ДП „НКЖИ“ Утвърждавам: Генерален директор	ДЪРЖАВНО ПРЕДПРИЯТИЕ „НАЦИОНАЛНА КОМПАНИЯ ЖЕЛЕЗОПЪТНА ИНФРАСТРУКТУРА“ ИЗМЕНЕНИЕ № 1 НА ТЕХНИЧЕСКАТА СПЕЦИФИКАЦИЯ СВЕТОФОРИ	ТС – ЖИ 017-2010
Дата на утвърждаване: 11.12.2014 Заменя: RAILWAY SIGNALS СВЕТОФОРЫ ЖЕЛЕЗНОДОРОЖНЫЕ Стр. 1. Всичко стр. 3

ИЗМЕНЕНИЕ №1**4.1. КОНСТРУКТИВНИ ИЗИСКВАНИЯ**

Фигура 1

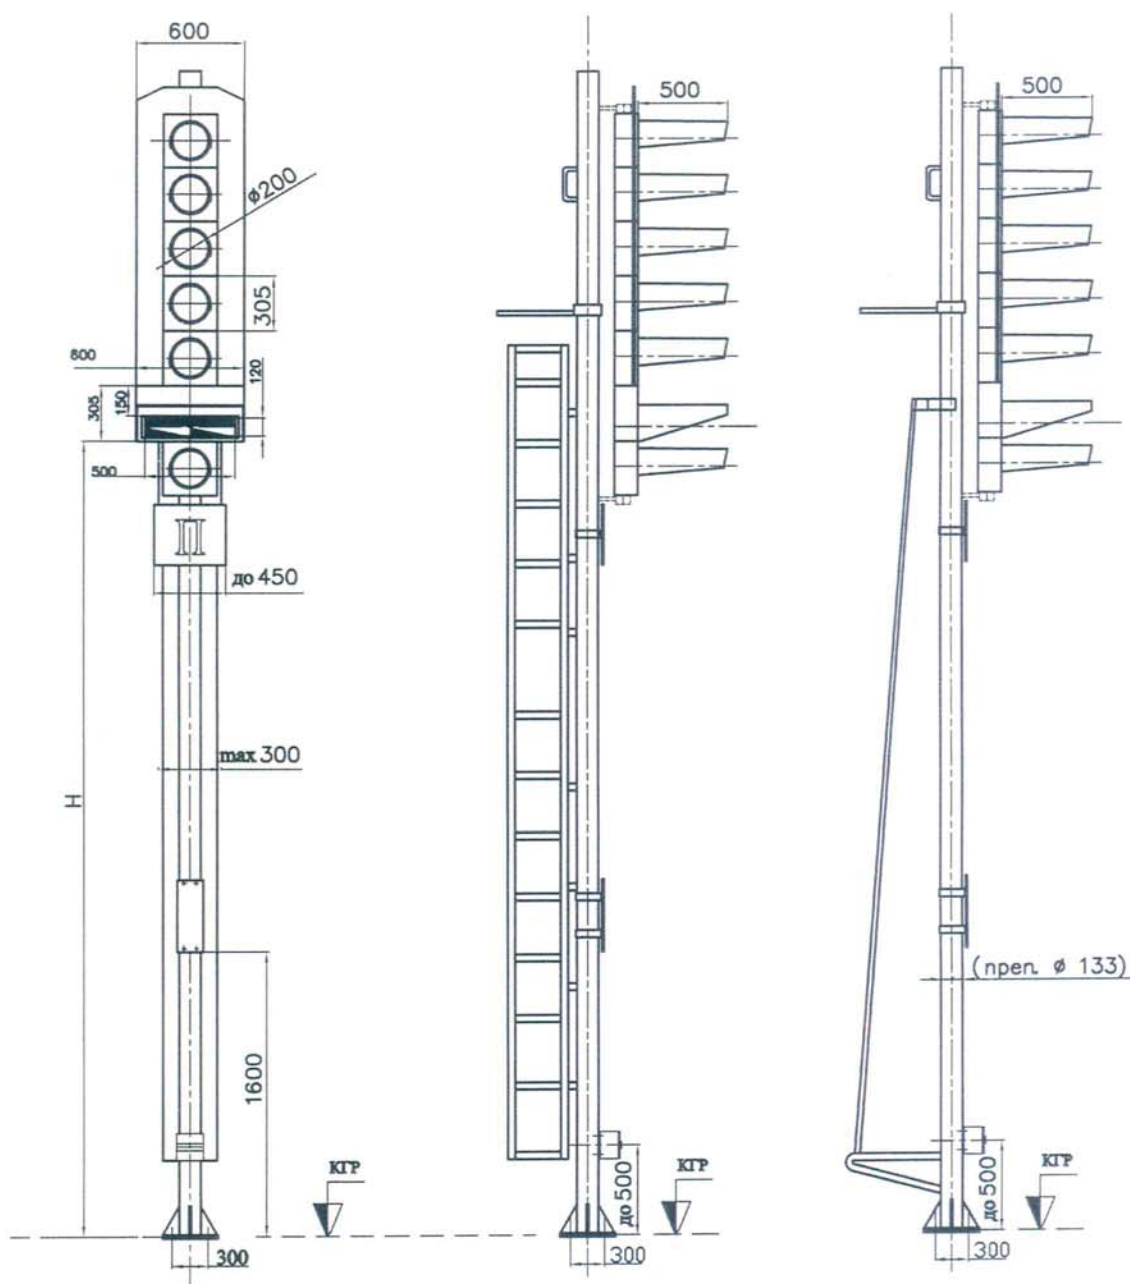
Точка 4.1.5 се изменя- Конструкцията на светофорните фарове и табели трябва да позволява стабилното им закрепване към светофорния стълб и регулиране във височина, така че при монтажа най-долната част на най-долната табела да бъде на разстояние от нивото на глава релса, определено съгласно фиг.1. Разположението на светофорните фарове и табели трябва да отговаря на изискванията на Наредба № 55 от 29 януари 2004 г. За проектиране и строителство на железопътни линии, железопътни гари, железопътни прелези и други елементи от железопътната инфраструктура за минималните странични отстояния, мерени перпендикулярно на оста на железопътния коловоз до най-близките части на предмети в гари и междугария, изискванията за усойчивост при въздействие на вибрации и аеродинамично влияние при високи скорости. Всички мачтови светофори за едно направление в една гара трябва да бъдат с еднаква височина.

Заменя фигура 1 с нова фигура 1

$H = 3500 \text{ mm}; 3700 \text{ mm}; 3900 \text{ mm}; 4100 \text{ mm}$ и 4400 mm

2.Височините 3500mm; 3700mm и 3900mm (освен 4100mm) се прилагат при ново строителство,реконструкция и модернизация на железопътни линии, като се избира най-голямата височина, осигуряваща видимост на сигнала, съгласно изискванията на Наредба № 58 и при изпълнение на условията от т.4.1.5 на настоящата ТС-ЖИ.
